**AVIS RELATIF À LA PROTECTION
CONTRE LES EVENTUELS EFFETS NOCIFS ET NUISANCES
PROVOQUÉS PAR LES RAYONNEMENTS NON IONISANTS
GÉNÉRÉS PAR DES ANTENNES ÉMETTRICES STATIONNAIRES**

Commune : CHARLEROI - Exploitant : ORANGE

Référence exploitant : 721C1_1/30377C1_3/40377C1_1/50377C1_1

Rapport n° 3459 / 2025

Figure 1 : Vue en plan des lieux de séjour et des points de contrôle

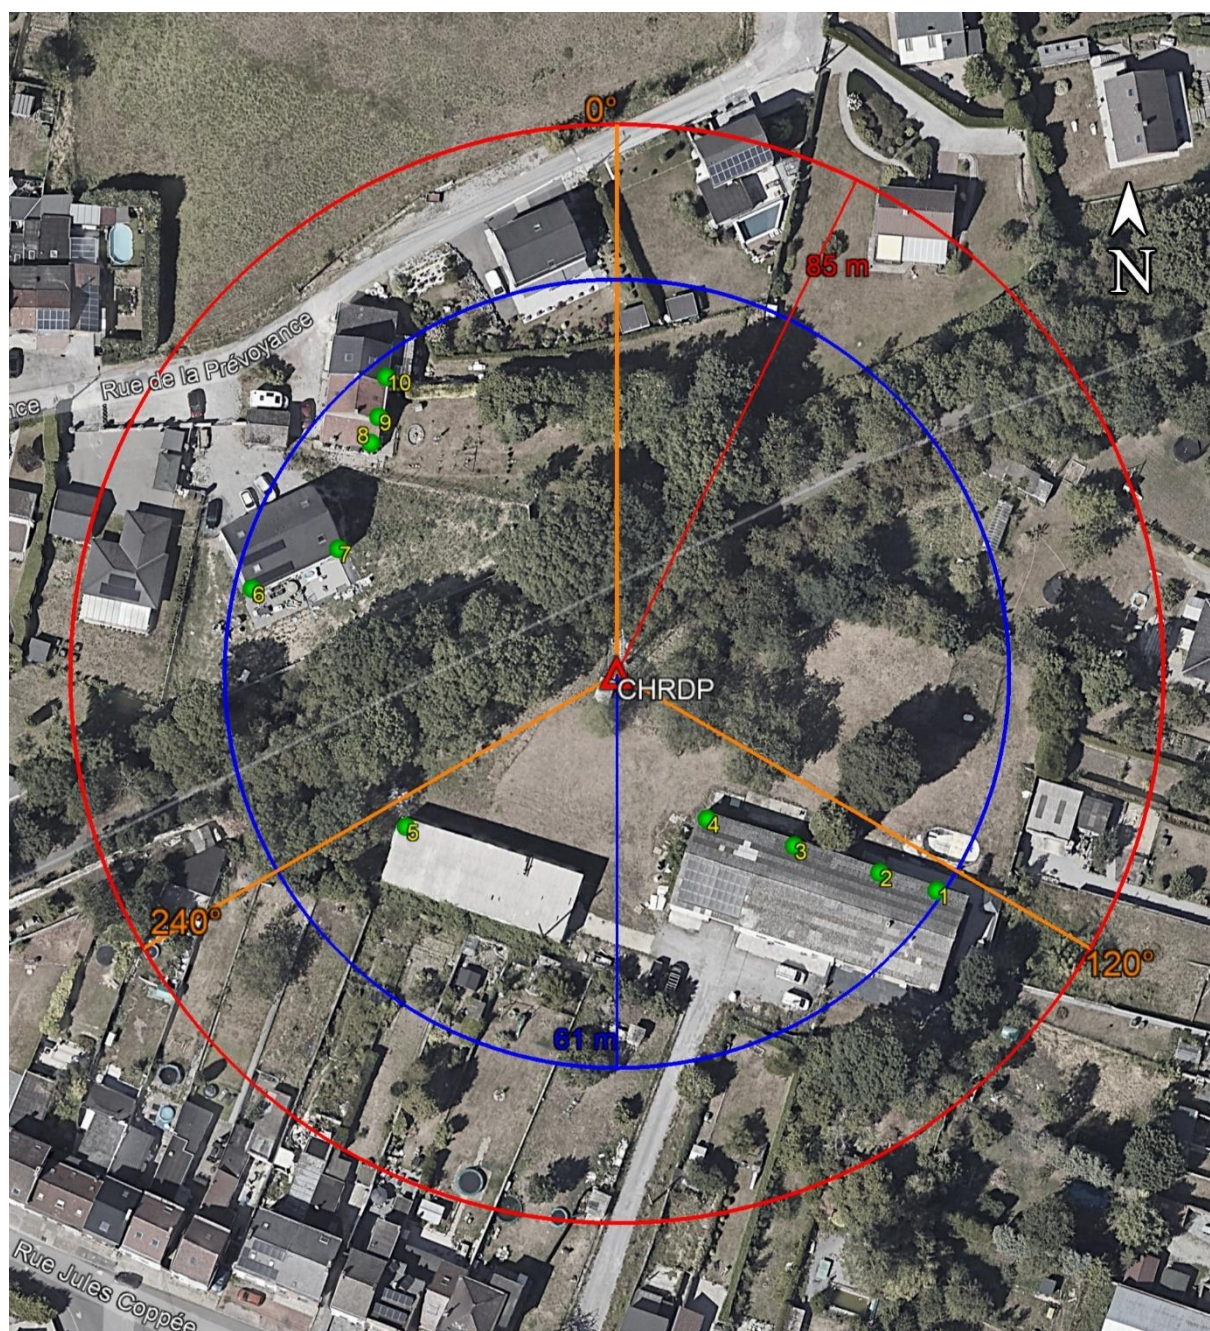
Les fréquences d'émission, la puissance rayonnée par chacune des antennes et leur gain permettent de déterminer le rayon de la zone à analyser. Tout dépassement de la limite par installation est exclu en dehors de cette zone. Le tableau 2 reprend les 35 LS² pour lesquels l'indice d'exposition est le plus élevé. Les différentes colonnes indiquent :

- le numéro du point de contrôle repris sur un des plans de la figure 1;
- le numéro du LS dans lequel se trouve le point de contrôle de la 1^{ère} colonne ;
- l'atténuation d'obstacle prise en compte pour le calcul de l'indice d'exposition dans le LS ;
- le résultat du calcul de l'indice d'exposition.

N° point de contrôle	LS	Atténuation (dB)	Indice d'exposition relatif à la limite par installation IE_i
6	LS6	3,0	0,119
10	LS10	3,0	0,097
9	LS8	3,0	0,072
8	LS8	3,0	0,060
7	LS6	3,0	0,053
2	LS1	3,0	0,044
1	LS1	3,0	0,043
5	LS5	3,0	0,037
3	LS1	3,0	0,025
4	LS1	3,0	0,025

En ce qui concerne les antennes de l'installation mentionnées dans le tableau 1, la distance maximale à laquelle la limite pourrait être atteinte, à l'extérieur, est égale à 82,8 m. S'il n'y a pas de LS à une distance inférieure, les antennes respectent forcément la limite d'immission.

Dans le cas des LS situés à l'intérieur des bâtiments, une atténuation d'obstacle est prise en compte et il en résulte que la distance maximale à laquelle la limite pourrait être atteinte se réduit à 59,1 m.

Figure 2 : Vue en plan des installations d'antennes dans un rayon de 300 mètres autour de l'installation faisant l'objet de la demande d'avis

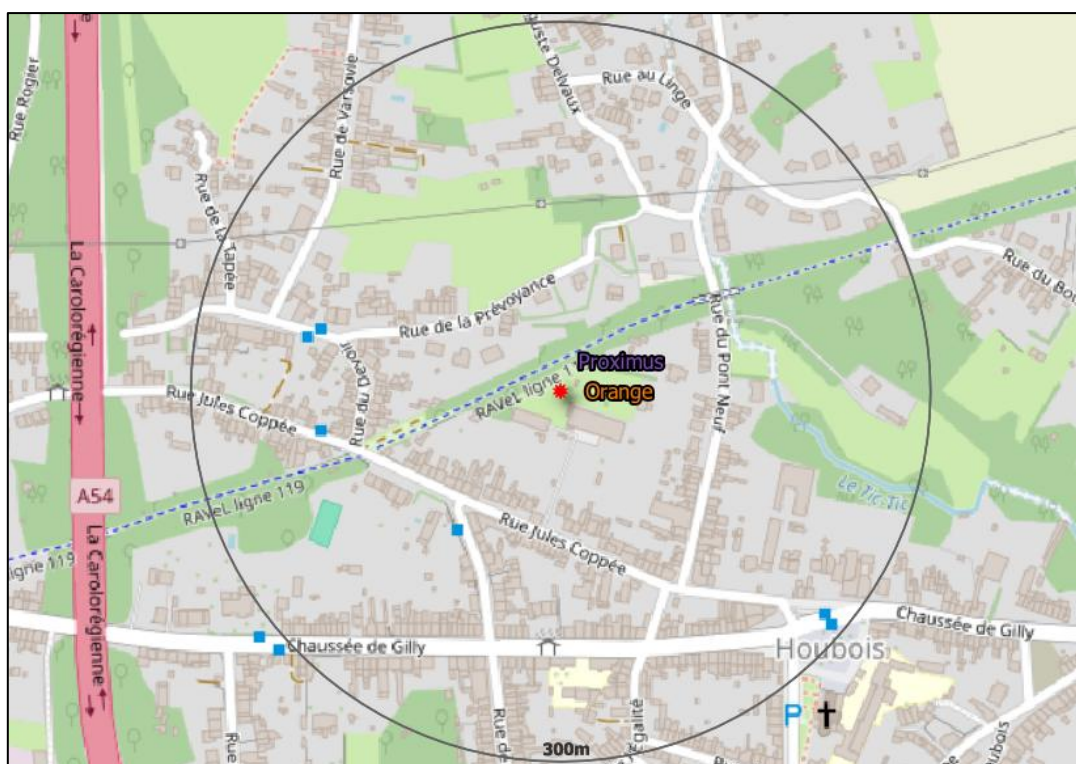
Le plan en projection verticale de la figure 2 indique la localisation des installations d'antennes émettrices stationnaires visées par le décret et situées dans un rayon de 300 mètres autour de l'installation référencée dans le paragraphe 2 et localisée au centre du cercle. Les données de localisation de ces antennes et les avis correspondant sont accessibles via le cadastre en ligne des antennes émettrices stationnaires⁸. Les installations prises en compte dans l'évaluation du respect de la limite cumulative sont les installations d'antennes émettrices déclarées en service par l'exploitant à la date du présent avis, à l'exception de l'installation référencée dans le paragraphe 2 et éventuellement d'autres installations ayant fait l'objet d'une demande d'avis à la même date et qui sont situées à l'intérieur de la zone de 300 mètres de rayon.

- a) il y a au plus 4 installations d'antennes émettrices stationnaires présentes dans la zone d'évaluation de 300 mètres de rayon représentée dans la figure 2, y inclus l'installation référencée dans le paragraphe 2 : la limite cumulative définie à l'article 4, §2 du décret est nécessairement respectée dans les lieux de séjour à l'intérieur de la zone d'évaluation de 300 mètres de rayon ;

- b) il y a exactement 5 installations d'antennes émettrices stationnaires présentes dans la zone d'évaluation de 300 mètres de rayon représentée dans la figure 2, y inclus l'installation référencée dans le paragraphe 2 et il existe, pour 3 ou 4 de ces installations, un avis attestant le respect de la limite abrogée de 3 V/m : la limite cumulative définie à l'article 4, §2 du décret est nécessairement respectée dans les lieux de séjour à l'intérieur de la zone d'évaluation de 300 mètres de rayon ;

- c) dans tous les autres cas, il a été vérifié que la limite cumulative définie à l'article 4, §2 du décret n'est pas dépassée dans les lieux de séjour sur base du nombre d'installations localisées dans la zone d'évaluation de 300 mètres de rayon représentée dans la figure 2, de leur localisation ainsi que des données inscrites dans la figure 1 et au paragraphe 4 du présent avis et dans les avis attestant le respect de la limite par installation ou de la limite abrogée de 3 V/m relatifs aux autres installations reprises dans la figure 2.

Compte tenu des considérations ci-dessus, il apparaît que l'intensité du rayonnement électromagnétique généré, dans les lieux de séjour situés dans un rayon de 300 mètres autour de l'installation référencée dans le paragraphe 2, par l'ensemble des antennes émettrices stationnaires de l'ensemble des exploitants du même site d'antennes émettrices stationnaires respecte la limite fixée à l'article 4, § 2 du décret.
